**Nota de Auditoria Nº 01/2021/AUDIN/REITORIA/IFMT**

**Unidade Examinada:** *Campus* Campo Novo do Parecis.

**Assunto:** Problemas estruturais no Prédio – Almoxarifado do *Campus*.

ANEXO 1

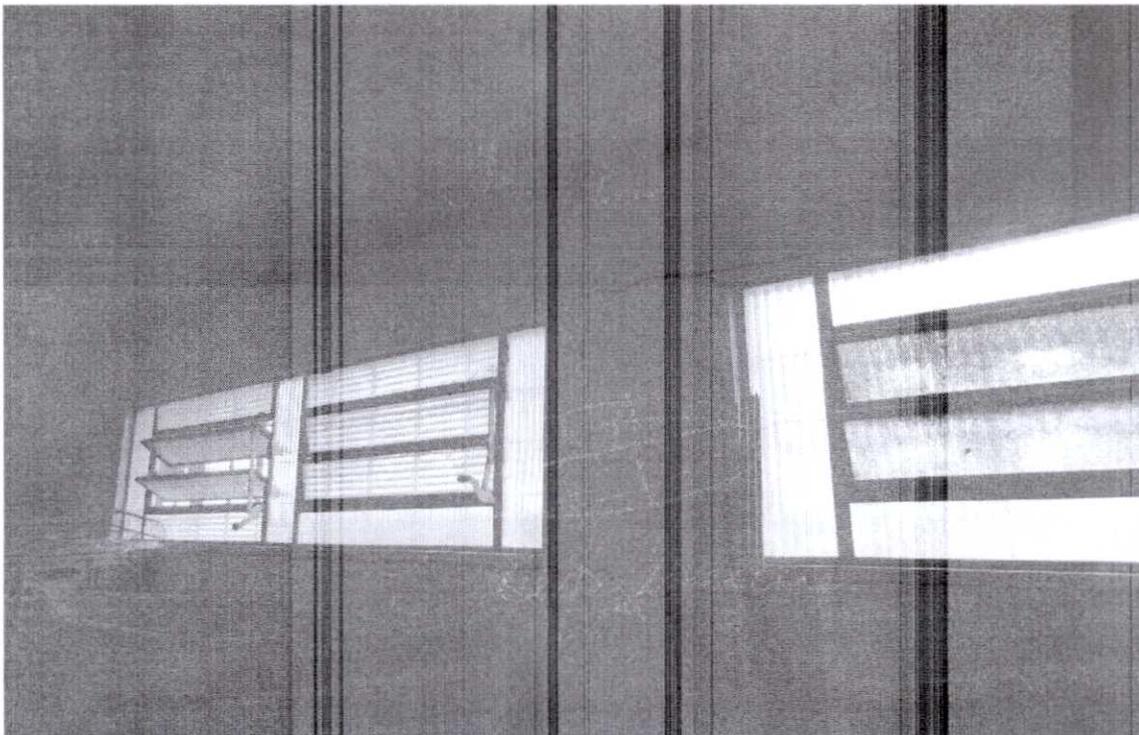
Logo após a reunião foi realizado vistoria “in loco” quanto aos aspectos estruturais do Prédio do almoxarifado (Anexo 1). Sendo que em toda estrutura do almoxarifado verifica-se problemas estruturais que foram registrados por meio da captura de imagens que consta anexo. O anexo 2 evidencia rachaduras significativas, inclusive, com possibilidade de deslocamento das janelas deixando-as fora de alinhamento. Importante destacar que tal fato se verifica no ambiente interno e externo do prédio como se observa nas imagens em anexo.

- 1.5.1 Recomendação 001:** Recomenda-se que a Reitoria providencie a designação de equipe técnica da área de engenharia, arquitetura e segurança do trabalho para avaliação do prédio e apresentação de plano de ação.
- 1.5.2 Recomendação 002:** Recomenda-se que a Pró-reitoria de Administração providencie, juntamente com o Campus, a interdição do prédio do almoxarifado até que comissão de equipe técnica da área de engenharia apresente laudo de avaliação do prédio.
- 1.5.3 Recomendação 003:** Recomenda-se que a Pró-reitoria de Administração providencie, juntamente com o campus, a remoção dos bens armazenados no interior do prédio para local apropriado e seguro.

ANEXO 3

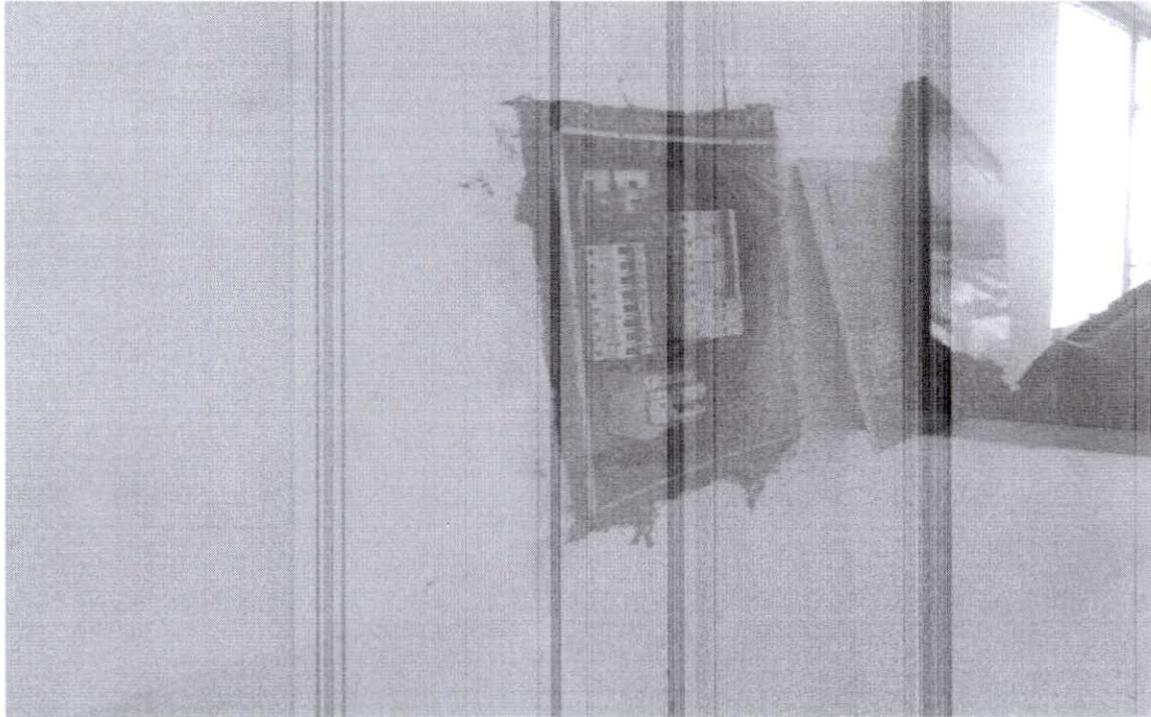
Constatou-se, ainda, que a caixa de disjuntor se encontra exposta e sem proteção adequada, conforme anexo 3. Foi observado, também, que a estrutura da porta (anexo 4) e da janela - parede de vidro (anexo 5) apresentam fragilidades e riscos em suas estruturas quanto a fixação destas.

ANEXO 7

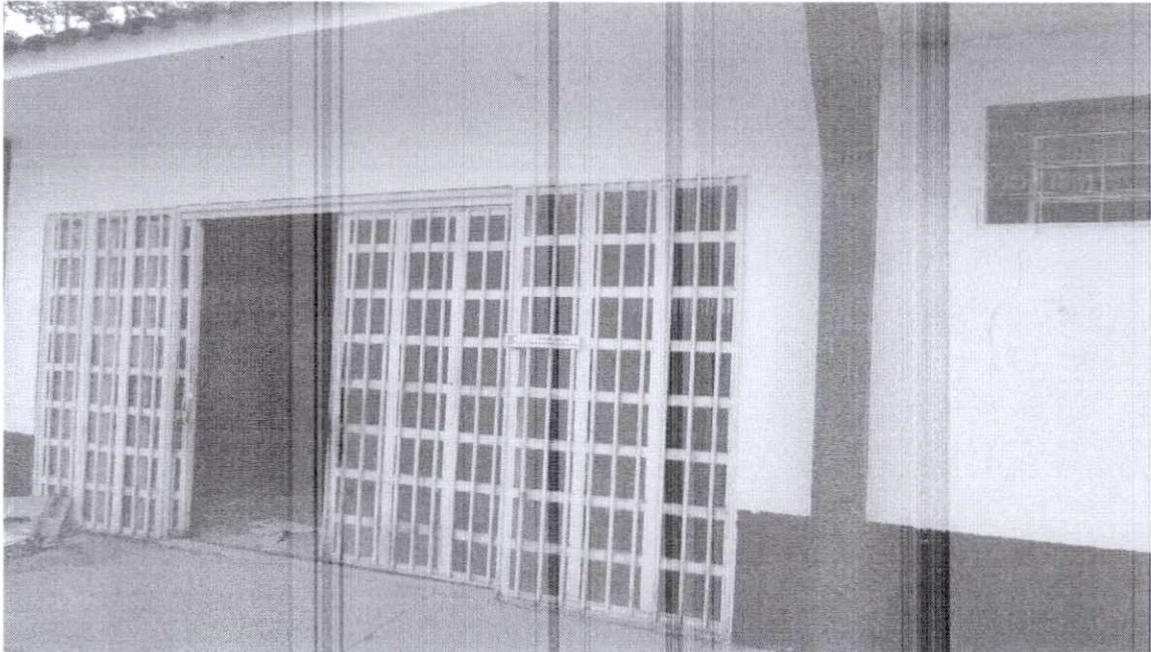
Identificou-se que o forro do prédio apresenta abertura inadequada que pode facilitar entrada de animais peçonhentos e roedores (anexo 6). Bem como, a porta de acesso ao interior do prédio encontra-se comprometida, onde não há abertura de um de seus lados (anexo7).

ANEXO 9

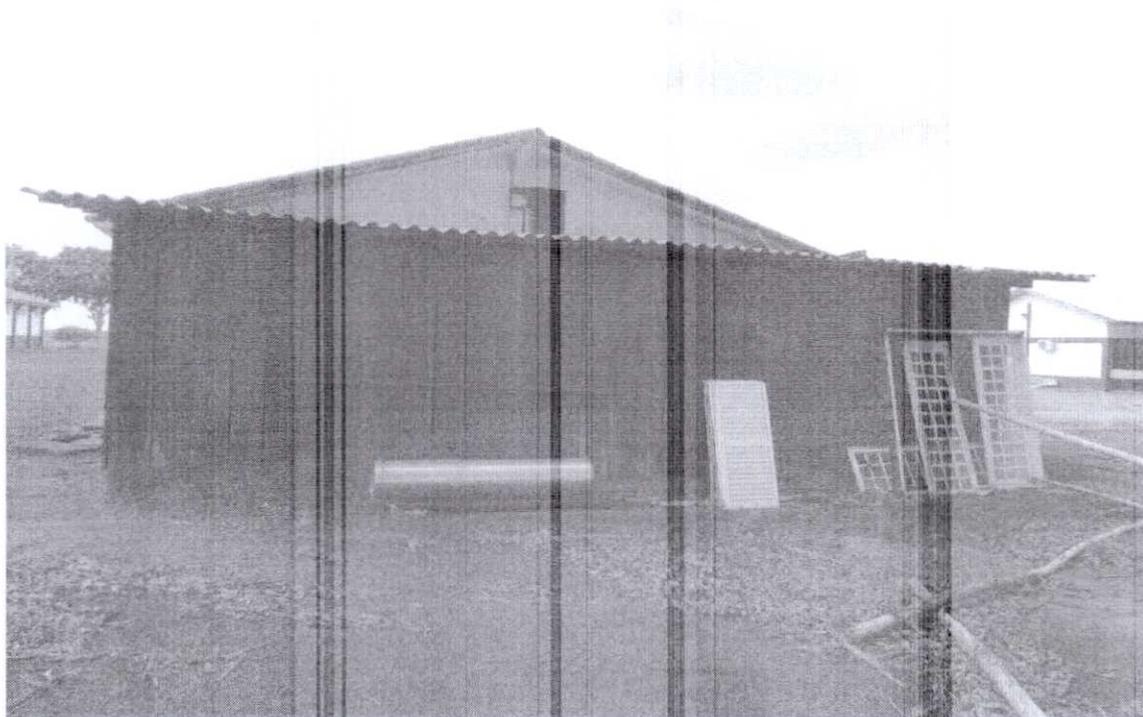
Já no bloco anexo ao almoxarifado (anexo 8) constatou-se que não há porta para segurança dos bens materiais armazenados no mesmo. Também foi verificado que o teto está comprometido conforme anexo 9.
